LICITACIÓN PÚBLICA NACIONAL No. DOPM-26-2021
CONSTRUCCIÓN DE CANCHA DE USOS MÚLTIPLES CON DOMO Y SALÓN DE MAESTROS EN SECUNDARIA ESTATAL
3024 (FOLIO PP310).

ACTA CON MOTIVO DE LA JUNTA DE ACLARACIONES DE LA LICITACIÓN PÚBLICA NACIONAL NO. DOPM-26-2021 RELATIVA A: CONSTRUCCIÓN DE CANCHA DE USOS MÚLTIPLES CON DOMO Y SALÓN DE MAESTROS EN SECUNDARIA ESTATAL 3024 (FOLIO PP310)., REQUERIDA POR LA DIRECCIÓN DE OBRAS PÚBLICAS DEL MUNICIPIO DE CHIHUAHUA A TRAVÉS DEL COMITÉ DE OBRAS PÚBLICAS Y SERVICIOS RELACIONADOS CON LAS MISMAS DEL MUNICIPIO DE CHIHUAHUA.

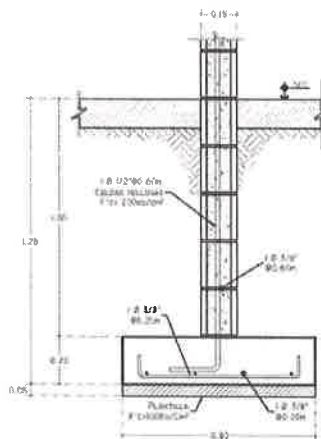
Pregunta 4. En el murete del salón nos percatamos que cuenta con diferencias con el plano de cimentación, ya que marca un relleno de concreto del $f'c=200 \text{ kg/cm}^2$ en el plano y en el catálogo marca el de $f'c=100 \text{ kg/cm}^2$.

Respuesta 4. Se hace entrega de los documentos E-10 Programa de obra, así como el E-11 catálogo de conceptos que sustituyen a las entregadas en el paquete de concurso en la cual se subsana la información.
